Ricorso n. 1294 del 2014

**Elaborato Peritale
Stesura definitiva**

Osservazioni dei C.T.P.

RELAZIONE GEOLOGICA IN OSSERVAZIONE

ALLEGATO 2:
Ubicazione delle sezioni analizzate nello studio relativo alla componente geologica, idrogeologica e sismica del PGT

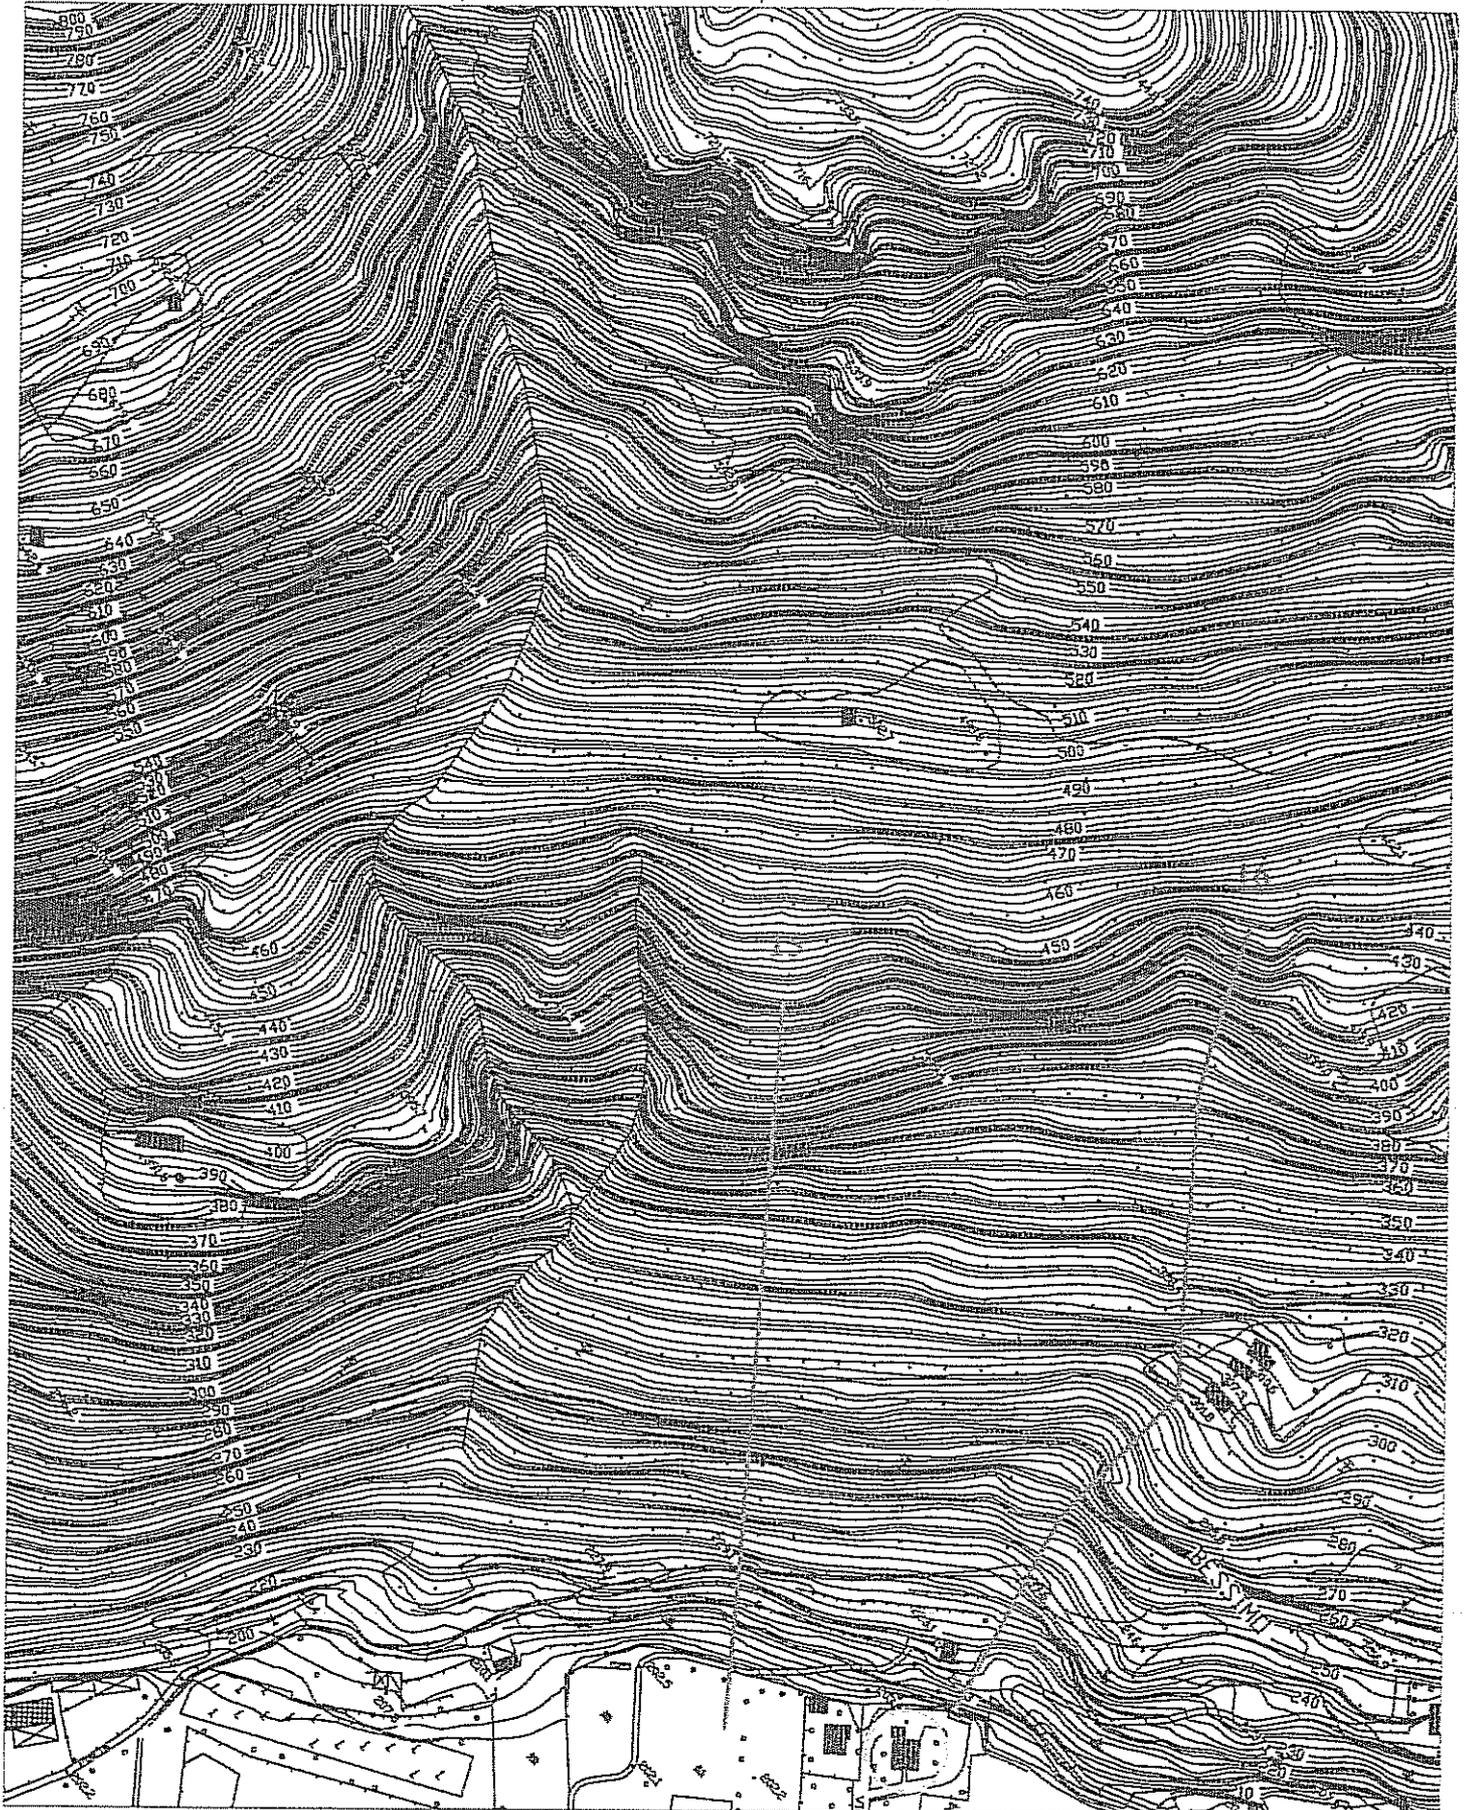
L'analisi della caduta di blocchi a partire dalle pareti rocciose soprastanti l'area in esame e situate tra le quote di 250-280 m, 360-440 m e 560-720 m circa, condotta nella relazione del marzo 2014 su una sezione del versante passante direttamente per l'area in esame, mette in evidenza che i blocchi della volumetria considerata, fino ad un massimo di 1,5 m³, si arrestano sul versante senza raggiungere il piede e la zona in esame.

A questo riguardo si ritiene necessario che la verifica su questa sezione sia estesa almeno a blocchi del volume di 3 m³.
